Depósito de Informe Pericial con sus apéndices (anexos):

Caso número: **2025-0150267**.

Discoteca Jet Set - Investigación del Colapso

Parte 1 – Base Técnica Inconsistente: Demuestra cómo cinco problemas críticos en el informe técnico pericial del gobierno llevaron a conclusiones poco confiables con las cuales no estamos de acuerdo.

Figura 73. Extracto anotado en planta de la estructura del techo, basado en los planos del gobierno.

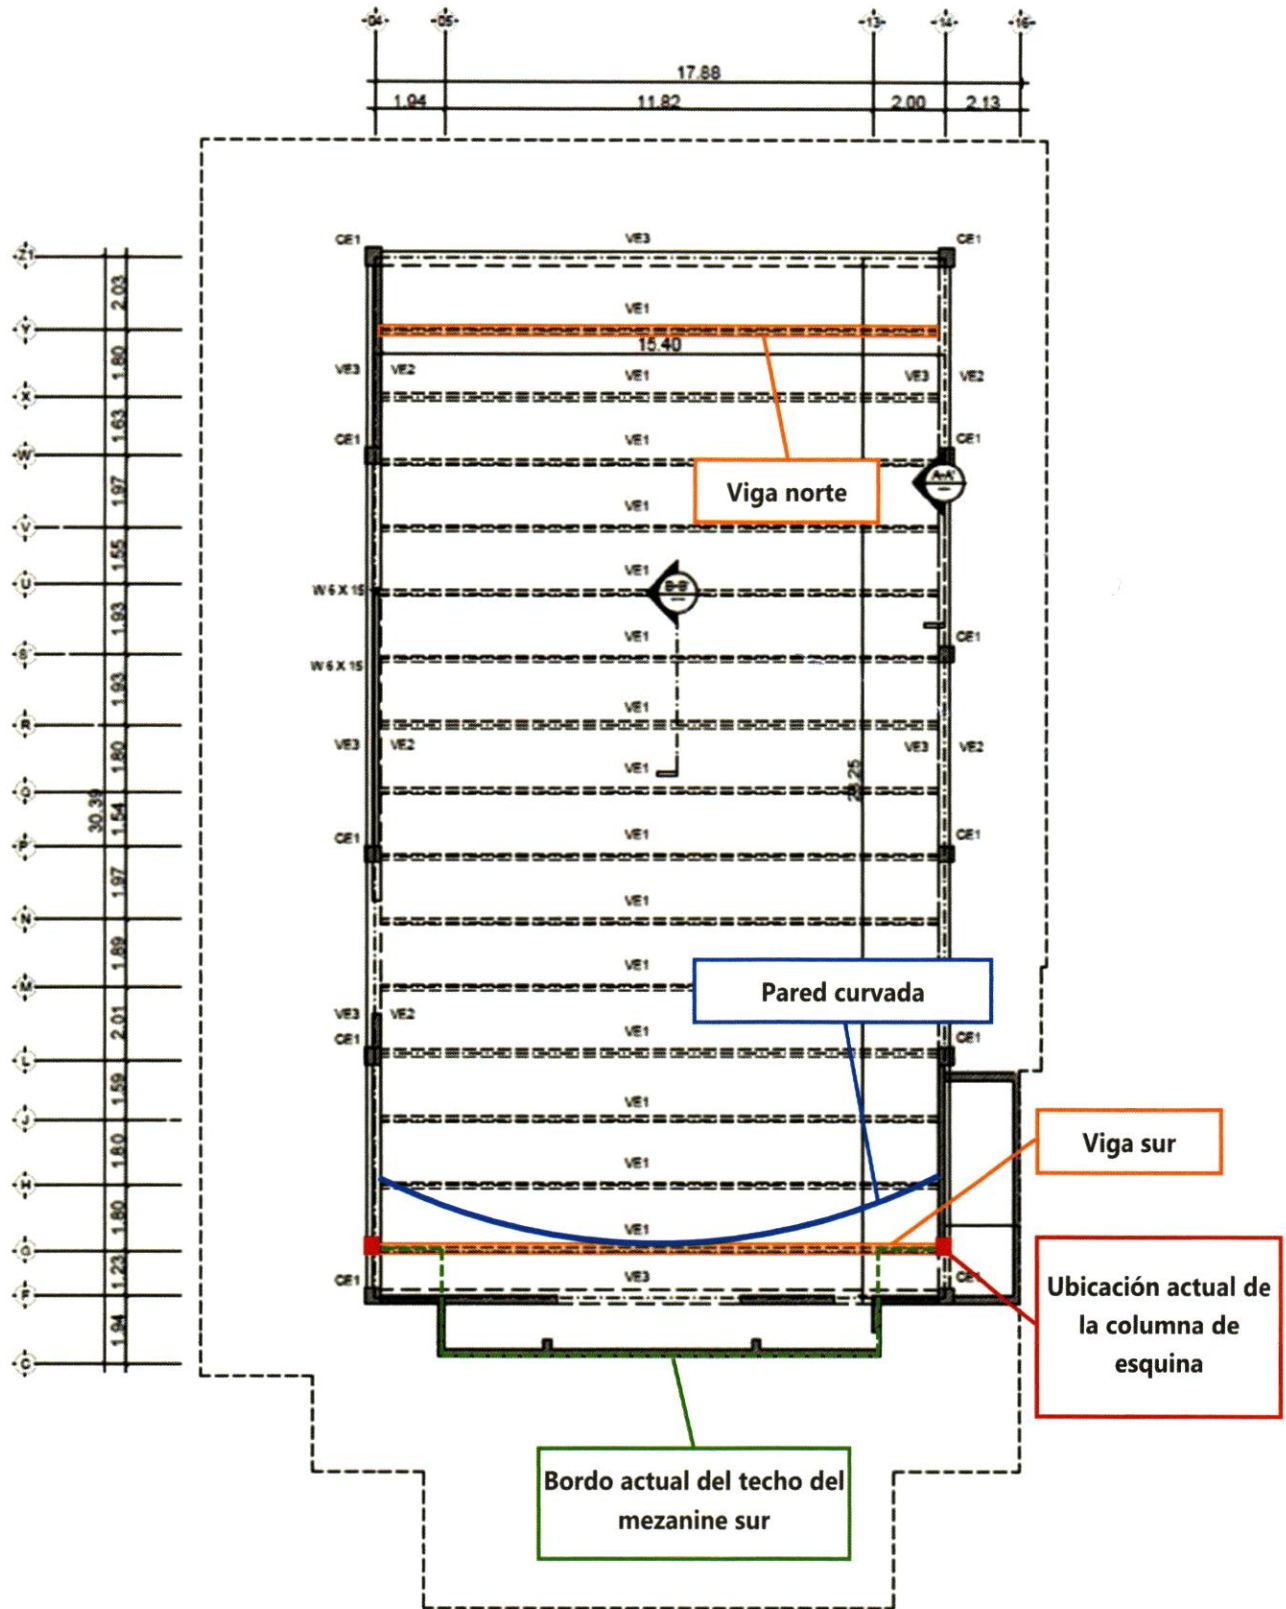
El techo principal (superior) de la estructura tiene planta rectangular con esquinas reentrantes en las dos esquinas sur. La configuración del techo representada por ONESVIE y reproducida en el informe pericial final del gobierno es incorrecta en el extremo sur de la estructura.

Específicamente, el plano de la estructura del techo de ONESVIE muestra tres vigas de techo etiquetadas como "VE1" entre las dos columnas más al sur, con la columna más al sur alineada con la viga "VE3" (Figura 73). Sin embargo, las condiciones tal como se construyeron, documentadas en el Sitio B, no concuerdan con esta configuración. Se identificó la presencia de únicamente dos dovelas, lo que implica que solo había dos vigas de techo, ubicadas entre las columnas más al sur (Figura 72). Según nuestros datos in situ, la columna más al sur y las esquinas reentrantes en el extremo sur del techo se desplazaron una línea de columnas hacia el norte y, en su lugar, se alinearon con la viga sur (VE1) en la línea del eje Y, como se muestra en Figura 73. Esta diferencia geométrica reduce ligeramente el área total del techo en el extremo sur de la estructura.
